Mission régionale d'autorité environnementale

**Avis délibéré en date du 9 novembre 2019
de la Mission régionale d'autorité environnementale d'Île-de-France
sur le projet d'aménagement Porte de Brancion à Paris (75) / Vanves (92)**

Synthèse de l'avis

Illustration 2 : Périmètre du projet (figure 7 p.15)

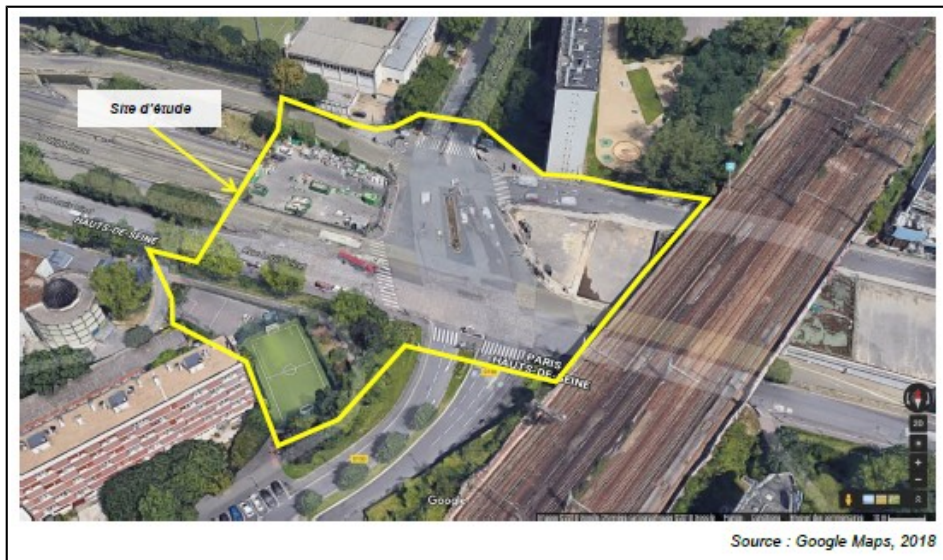
L'étude d'impact n'inclut pas de plan des emprises opérationnelles du site.

- **d'intégrer à l'étude d'impact un plan des emprises opérationnelles ;**
- **de davantage justifier l'articulation du projet d'aménagement avec l'orientation d'aménagement du PLU de Paris en faveur de la cohérence écologique ;**

Illustration 6 : Esquisse du plan de masse des aménagements projetés (p.212). Sur le schéma, le foyer de jeunes travailleurs est à gauche au nord du périphérique, la résidence étudiante au sud et la salle de sport à l'est des voies ferrées

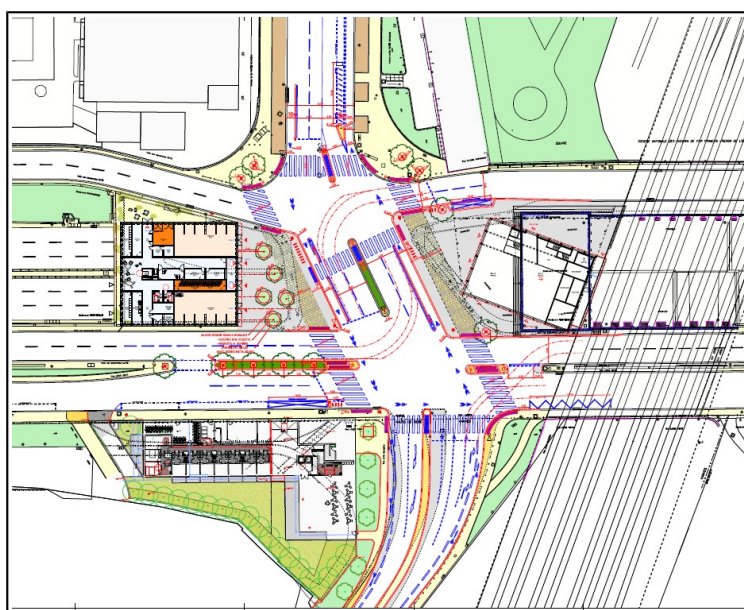
- une restructuration de l'espace public, encore à un stade d'esquisse, et qui prévoit (p. 211) le réaménagement des cheminements piétons, la création et la sécurisation de deux traversées piétonnes, la plantation de 17 arbres, l'aménagement d'aires de livraison et de pistes cyclables (séparées de la circulation routière) afin de traverser le carrefour et de relier Paris à Vanves (Illustration 6).

Il est indiqué (p. 211) que les choix définitifs sur les espaces publics sont attendus courant 2020 et que les aménagements retenus sur chaque commune feront l'objet de deux demandes de permis d'aménager.

La MRAe recommande que l'étude d'impact soit actualisée et jointe aux prochaines demandes d'autorisation nécessaires au projet (conformément aux dispositions de l'article L. 122-1-1-III du code de l'environnement) en vue notamment de tenir compte des choix d'aménagement retenus pour les abords et d'analyser leurs incidences.

Illustration 7 : Vue du mur à interstices (Ei p.45)

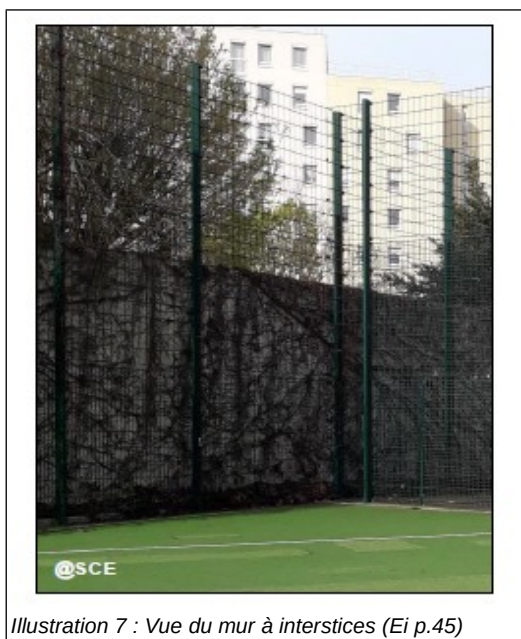
L'étude d'impact indique enfin que le projet conservera le mur à interstices ainsi qu'une marge de 5 mètres entre le mur à interstices et la future construction permettant une circulation adéquate de la faune, pouvant y nicher ou se nourrir.

De manière plus générale, le jardin de la résidence étudiante et les plantations d'arbres associées devront s'inscrire dans une continuité fonctionnelle avec le mur à interstices, afin de favoriser le développement de la biodiversité.

Pour la MRAE, l'apport du projet dans le développement de la trame écologique locale est insuffisamment justifié.
